BEGADI Universalmagazin Typ 8, G3 HighCap

Anpassung für Schwaben Arms M41 / CA G3 Modelle

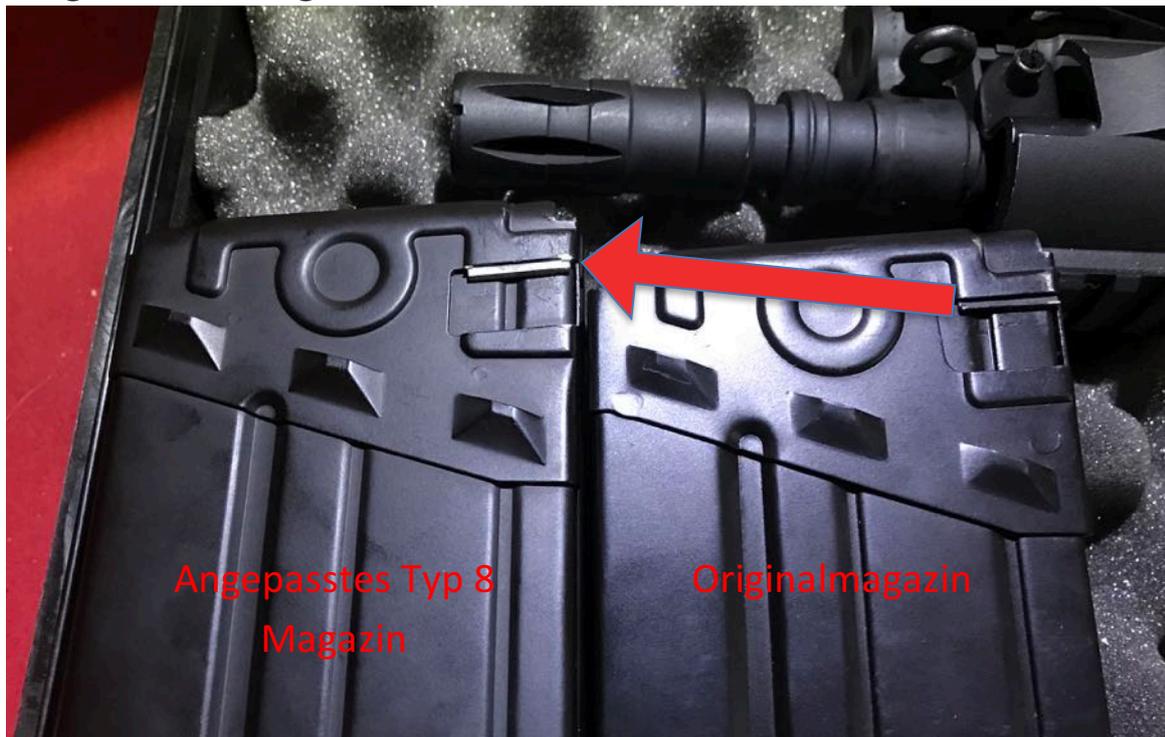
Bei Schwaben Arms M41 / CA G3 Modelle kommt es mit dem Magazin zu Feedingproblemen.

Das liegt daran, dass das Magazin nicht weit genug in den Magazinschacht gedrückt wird.

Um das Problem zu beheben, muss ein kleines Stück Blech/Plastik (zB von einer alten Magazinhülle, PC Gehäuse, Aufbewahrungsbox, CD, etc) in das Magazin geklemmt werden. Dieses hat zur Folge, dass das Magazin weiter in die Waffe gedrückt wird und dadurch problemlos feedet.
